改善箇所説明図

基準不適合発生箇所

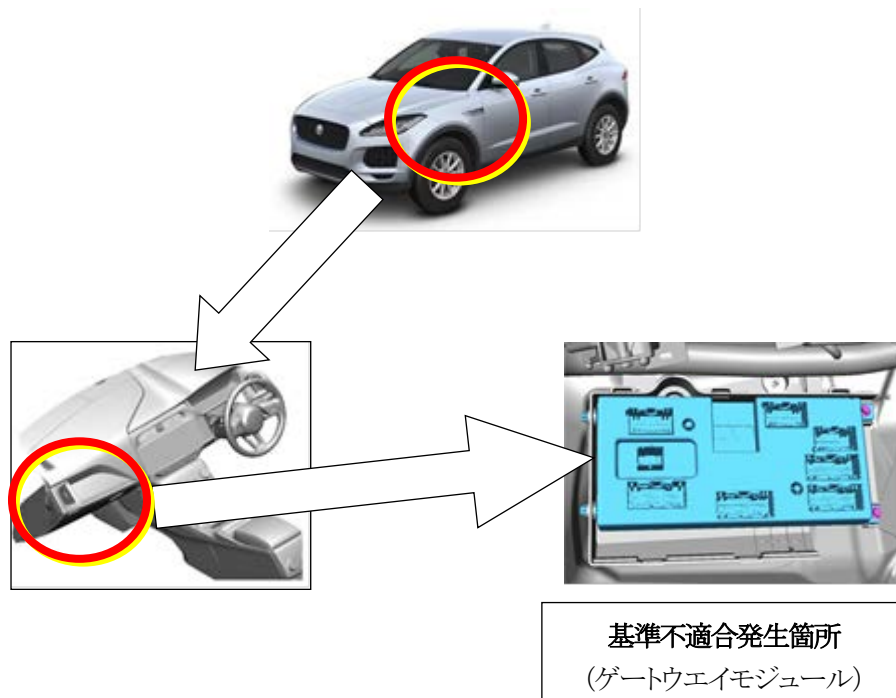
ブレーキパッドの摩耗状態を検知するゲートウェイモジュールにおいて、プログラムが不適切なため、ブレーキパッドの摩耗状態を検知しないことがあり、運転者に摩耗状態を知らせることが出来ない。

全車両、ゲートウェイモジュールのプログラムを書換える。

識別：助手席ドアのボディ側下部、ドアヒンジボルトに白ペイントを塗布する。
